Европейская экономическая комиссия**Комитет по внутреннему транспорту****Всемирный форум для согласования правил
в области транспортных средств****Рабочая группа по пассивной безопасности****Сто девяносто первая сессия**

Соглашение 1958 года:**Рассмотрение проектов поправок к существующим
правилам ООН, представленных GRSP****Предложение по дополнению 3 к поправкам серии 04
к Правилам № 95 ООН (боковое столкновение)****Представлено Рабочей группой по пассивной безопасности***

Рис. 2а
Блоки 1 и 3

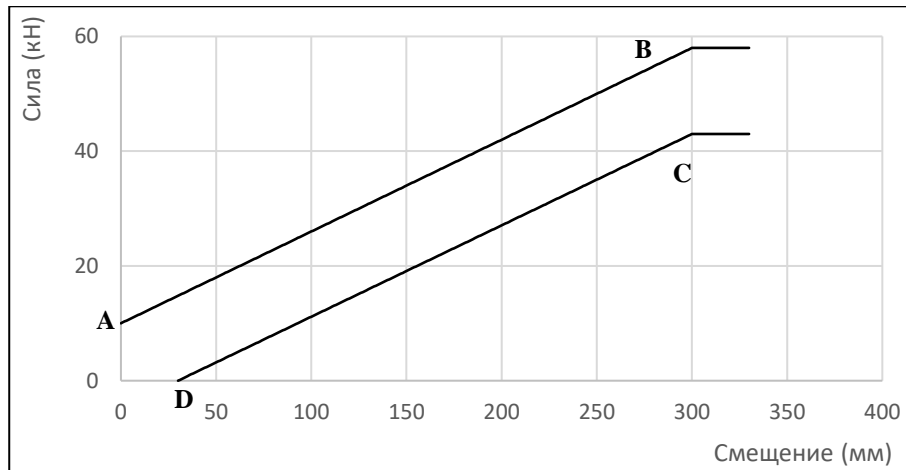
Приложение 5 — Добавление 2 изменить следующим образом:

Смещение	Сила
A	0 мм	10 кН
B	300 мм	58 кН
C	300 мм	43 кН
D	30 мм	0 кН
